**Assunto:** Novo Pressostato de Dois Níveis  
**Modelos:** Mondial e Clean  
**Marca:** Brastemp

Fig.01

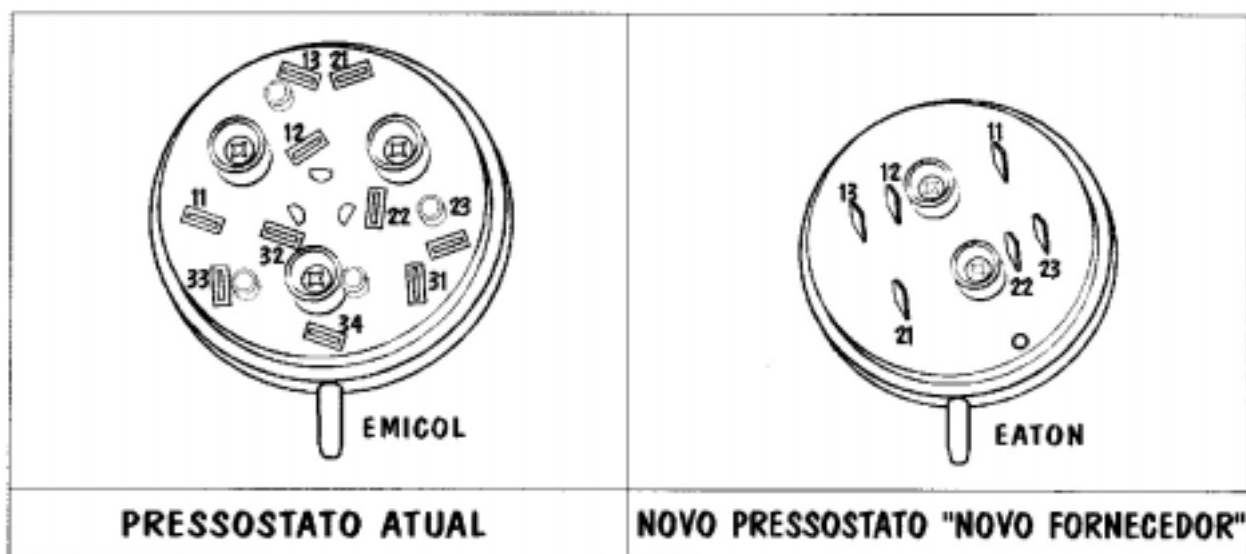
Informamos que a partir de Fevereiro/98, mudamos de fornecedor do Pressostato de dois níveis fixo. Com esta alteração, os Conectores elétricos mudaram de posição, fig.01, mas continuam com a mesma numeração indicativa para conectar os fios.

Ao substituir o Pressostato por outro que seja do Novo Fornecedor, faça a ligação dos fios conforme tabela abaixo:

Terminal/ Número	Ligar o Fio de Cor
11	AZUL
12	ROSA
13	PRETO
21	AMARELO
22	ROSA
23	PRETO

Ou então faça a ligação por passos, desconecte e conecte um fio por vez.

Esta tabela de ligações também pode ser usada para o Pressostato do fornecedor anterior.
